Wojewódzka Biblioteka Publiczna - Książnica Kopernikańska w Toruniu jako Zamawiający działając na podstawie art. 135 ust. 2 Ustawy z dnia 11 września 2019 roku Prawo zamówień publicznych (t.j. Dz. U. z 2022 r. poz. 1710) w związku z wpływem zapytań do treści Specyfikacji Warunków Zamówienia, uprzejmie informuje:

PYTANIA I ODPOWIEDZI – ZESTAW NR 13

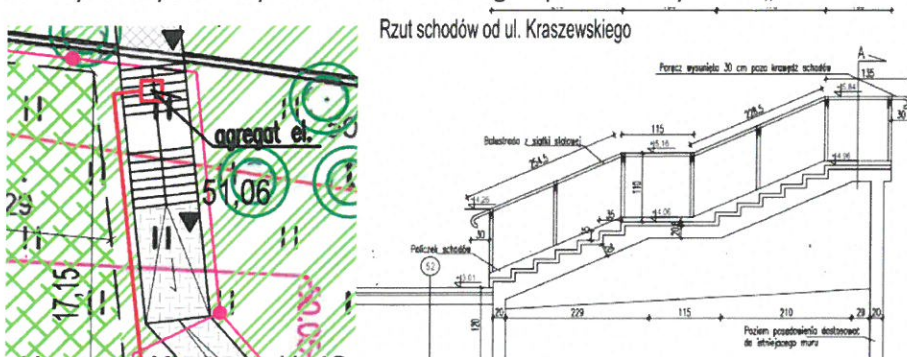
Prosimy o udostępnienie rysunku AD210, o którym mowa na rysunku „AR_01_1_rzut poziomu 0”.

Zamawiający informuje, że detale znajdują się na rysunkach AD 224 i AD225.

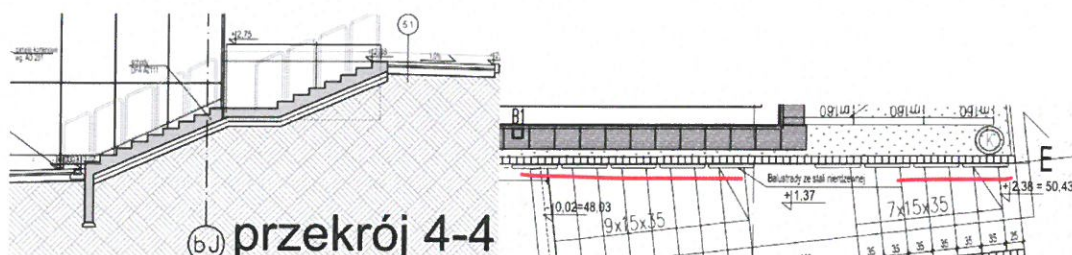
Czy Balustrady widoczne na przekroju 4-4 wchodzą w zakres opracowania. Brak pozycji w przedmiarze

Zamawiający informuje, że są w zakresie oferty, a przemiary jest jedynie materiałem pomocniczym.
